Referència: 1997

Denominació: Tapa 7 ml recte

Data de l'informe: 28/06/2021

Motiu informe: 19è informe de la prova de motlle nou de la tapa 7 ml RECTE –peces injectades 23/06/2021 – Matí – **Màquina 9**

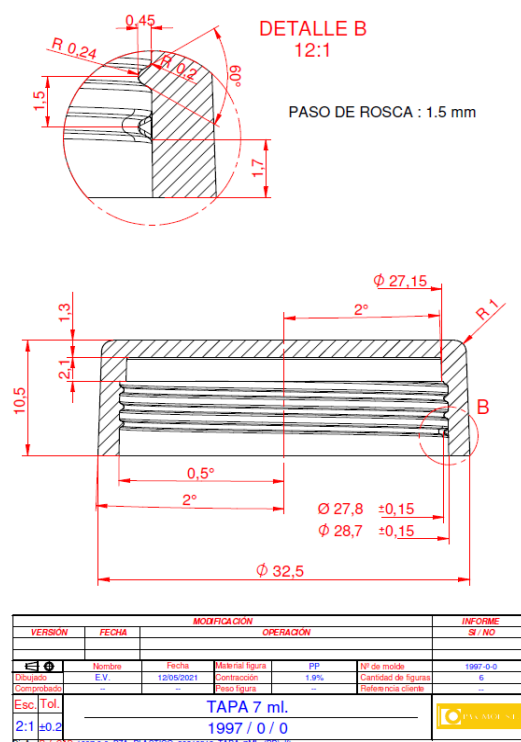
ASPECTE: La rosca han millorat, però segueixen sortint algunes marques, gasos a la rosca i boca per fora i també fan rebaves de cono

Conclusió: NOK

Gasos i rebaves.

21/06/21	<p>"Se pasa profundidad de alojamiento del disco desde 1.80 anterior a 2.10, esta modificacion se ha hecho restando rosca, o sea retrocediendo final de rosca con lo cual el resto de alturas permanece inamovible. Se ha construido nueva la corona roscada correspondiente a la pieza numero 4. Se ha pulido con diamante las cavidades numeros 1 y 3 pues el informe de calidad decia que eran las unicas que combinadas en ocasiones con los tarros numeros 5 y 6 se pasaban de rosca. Avanzamos conos 1 diente con fin de minimizar amago de rebaba en boca (Cono). "</p>
----------	--
